BULLETIN D'INFORMATION SUR LES NORMES DE CONSTRUCTION ET D'ENTRETIEN ROUTIER

INFO NORMES

Volume 22, numéro 1
Hiver 2011

Le présent article contient les principales modifications de la 10^e mise à jour du 30 octobre 2010 du Tome II – Construction routière. Des changements ont été apportés aux chapitres 1 « Terrassements », 2 « Structures de chaussée », 4 « Bordures », 5 « Musoirs », 6 « Trottoirs », 7 « Dispositifs de retenue » et 8 « Clôtures et repères ».

Figure 1 Différences dans les profils New Jersey et F-Shape.

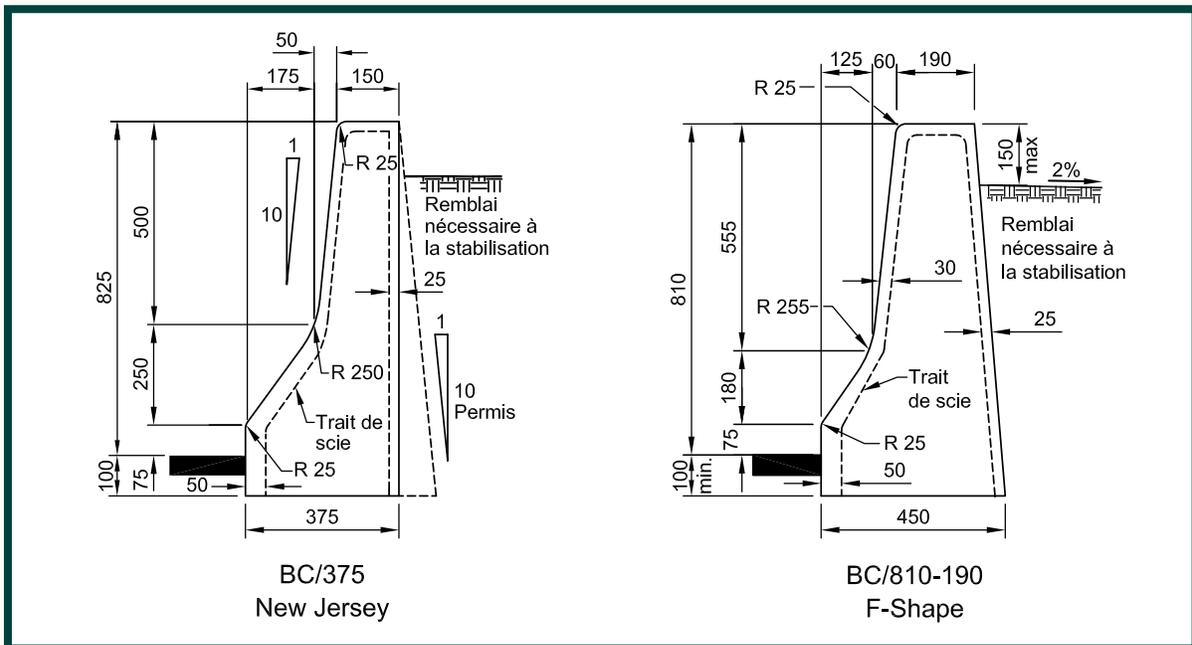
La section 7.5.13 « Glissières rigides » a fait l'objet d'un changement de profil de la glissière rigide, de l'introduction d'une glissière rigide plus haute et de traitements des origines de la glissière rigide latérale et médiane pour un raccordement plus efficace d'une transition de rigidité.

La glissière rigide en béton avait jusqu'à présent la forme du profil New Jersey. Elle prend désormais celle du profil F-Shape, déjà utilisé pour certaines glissières de pont en béton. La figure 1 (voir page suivante) montre les différences entre les deux profils de glissière rigide latérale de 810 mm de hauteur.

Figure 2 Origines des glissières rigides latérales et médianes en béton

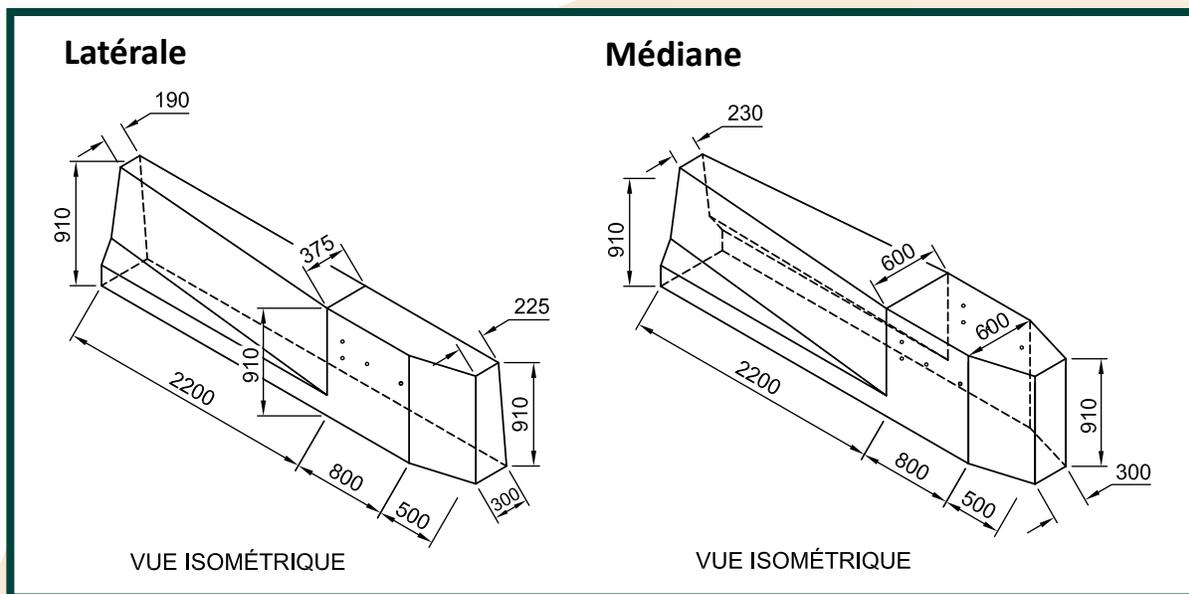
Les origines des glissières rigides latérales et médianes en béton sont désormais conçues pour faciliter le raccordement à la glissière semi-rigide avec profilé d'acier à double ondulation. Le profil de glissière rigide est modifié afin

d'obtenir un muret vertical sur lequel vient se raccorder la glissière semi-rigide avec profilé d'acier à double ondulation. La figure 2 montre les origines des glissières rigides latérales et médianes en béton.

Figure 3 Extrait du dessin normalisé II-8-001

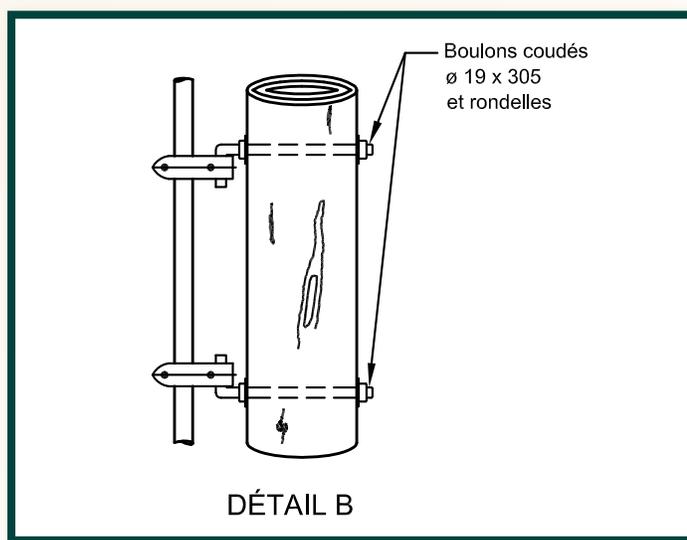
Au chapitre 8 « Clôtures et repères », une petite modification a été apportée au dessin normalisé II-8-001. Elle consiste dans le changement d'orientation du boulon coudé supérieur permettant de fixer la barrière d'accès de la clôture dans le détail B du dessin (voir figure 3).

Figure 2
Extrait du dessin normalisé V-3-024B

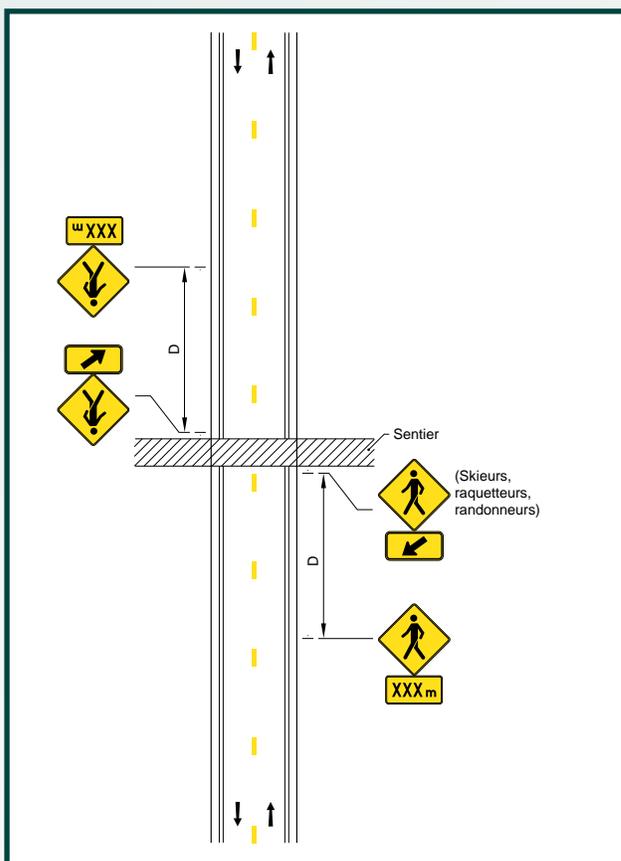
Le contenu de la section 2.28.4 « Passage pour activités sportives » du chapitre 2 « Prescription » a été transféré dans la nouvelle section 3.34.11 « Passage pour activités sportives » du chapitre 3 « Danger », et le dessin normalisé V-3-024B a été ajouté. De fait, le panneau D-270-2 « Signal avancé de passage pour piétons » peut être maintenant utilisé selon les conditions d'installation qui s'appliquent à cette catégorie d'activités comme le montre la figure 2.

Figure 3
Extrait du dessin normalisé V-3-020

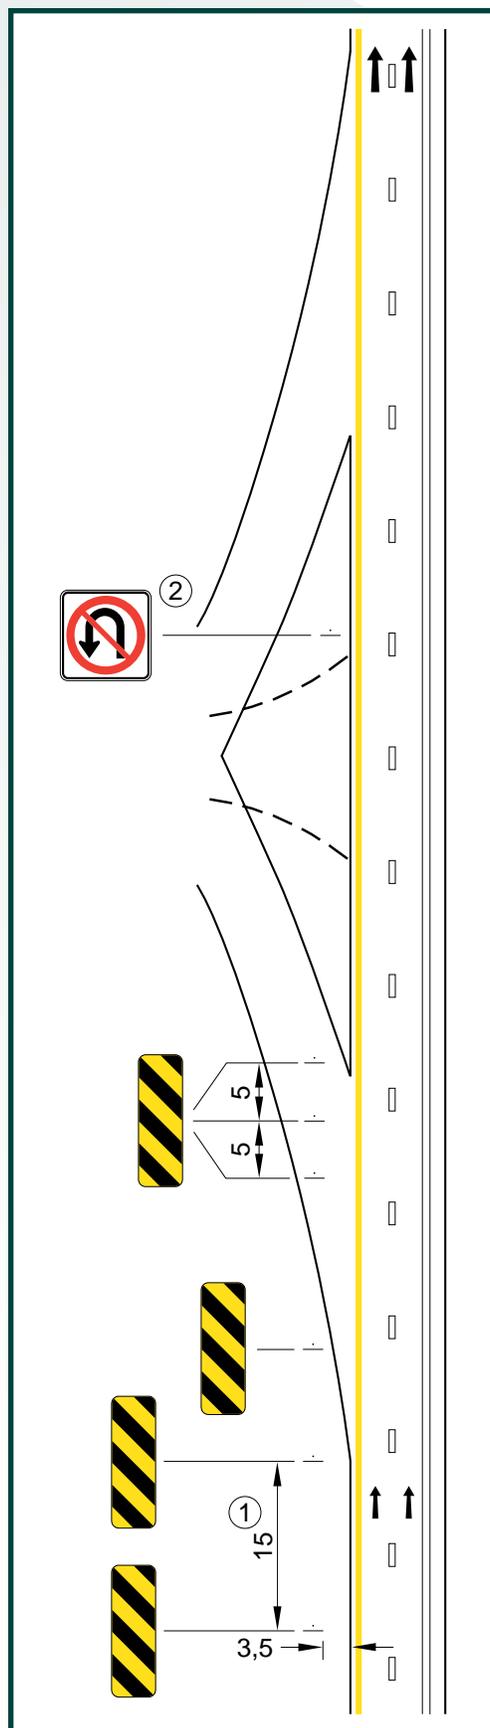
La distance latérale d'installation des balises de danger D-290-D pour la fermeture de l'entrée d'un chemin de déviation sur autoroute est passée de 2 m à 3,5 m, mesurée à partir de la limite de l'accotement comme le montre le dessin normalisé V-3-020 (voir figure 3). Cette modification a été

réalisée dans le but de permettre à l'équipe de travail d'installer les balises de danger sans avoir à empiéter sur les voies de circulation. De plus, le dessin normalisé V-3-020 a été modifié afin d'exposer les deux accès d'un chemin de déviation dans le but d'améliorer la compréhension du dessin.

Figure 4 Extrait du dessin normalisé V-4-TM 018A

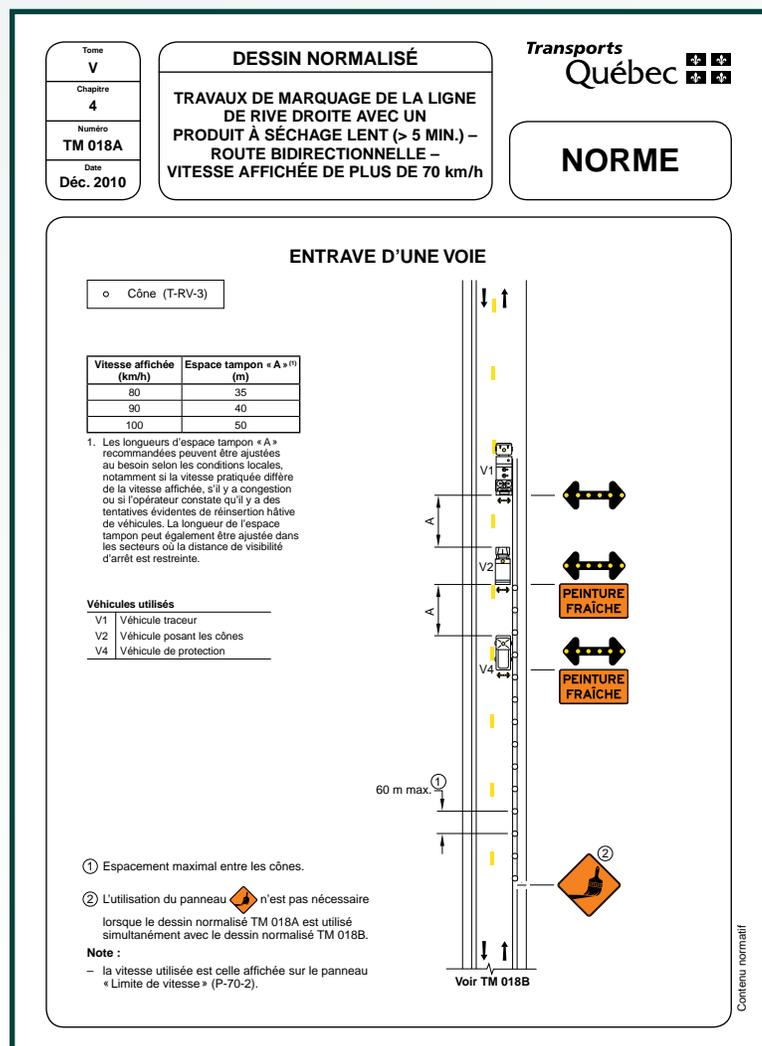
La catégorie Travaux mobiles « TM » a été modifiée afin d'introduire les nouveaux dessins normalisés sur les travaux de marquage. Les dessins normalisés V-4-TM 004 à V-4-TM 008 et

V-4-TM 013 à V-4-TM 017 ont été remplacés par les dessins normalisés V-4-TM 018A à V-4-TM 032. Ces derniers portant sur toutes les activités relatives aux travaux de marquage ne sont pas réglementaires, mais ils constituent la norme en matière de signalisation de travaux de marquage (voir figure 4). Le tableau original des dessins normalisés a été scindé en deux tableaux : l'un portant sur les travaux mobiles rapides ou lents et l'autre sur les travaux de marquage. Comme pour les autres catégories, une table des dessins normalisés a été introduite afin de faciliter la recherche. De plus, les guides de cette catégorie de travaux ont été révisés afin d'encadrer l'usage des nouveaux dessins normalisés.

Figure 8 Exemple de panneau indicatif

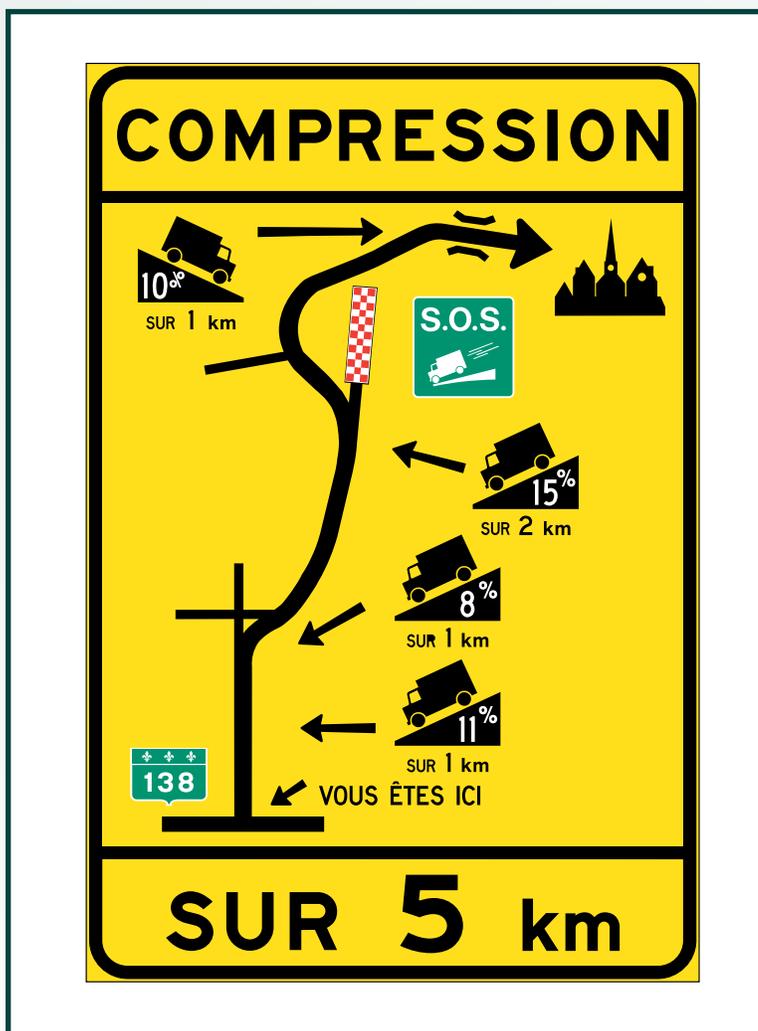
Le nouveau panneau D-230-13 est utilisé pour indiquer la pente moyenne pondérée, la pente maximale ainsi que la longueur de la pente. La norme prévoit que les pentes raides dont le pourcentage est supérieur à la pente moyenne doivent être indiquées tout au long de la descente.

Lorsqu'une route est constituée de plusieurs pentes raides d'inclinaisons différentes sur une longueur de plus de 1 km et qu'elle comprend des courbes ou des éléments restreignant la visibilité, l'installation d'un panneau illustrant les principales caractéristiques de la pente raide est suggérée dans l'aire de vérification des freins. La figure 8 montre un exemple de ce type de panneau.

Figure 1 Détail de raccordement

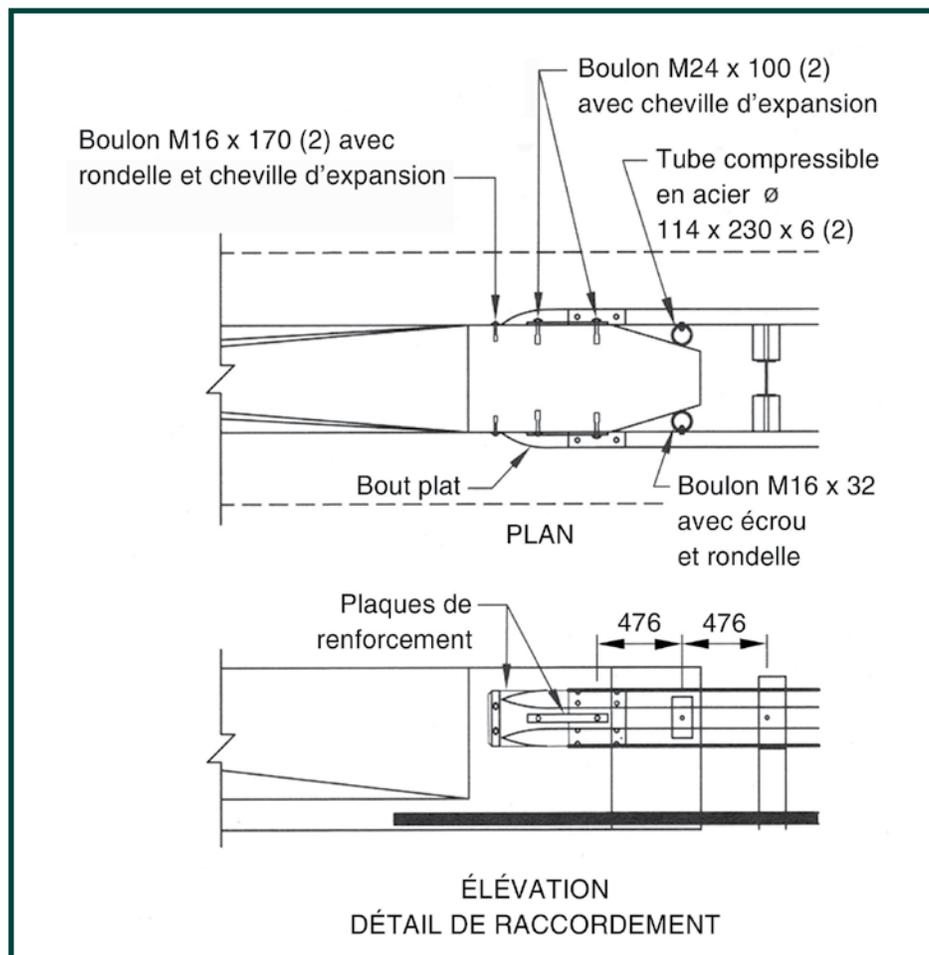
L'introduction des transitions de forme à l'origine des glissières rigides a pour but de faciliter le raccordement d'une glissière semi-rigide et d'optimiser la performance d'un tel raccordement. À cet effet,

l'origine est maintenant pourvue à son extrémité d'une paroi verticale en retour d'aile (biseau) (voir figure 1). Cet aménagement particulier permet l'installation d'un tube compressible entre le profilé d'acier à double ondulation de la glissière semi-rigide et la paroi en béton de la glissière rigide. Cet aménagement permet dans son ensemble de réduire l'effet de poinçonnement imposé par le coin de la glissière rigide sur la glissière semi-rigide avec profilé d'acier à double ondulation, ce qui permettra d'améliorer la performance de la transition de rigidité et du raccordement.
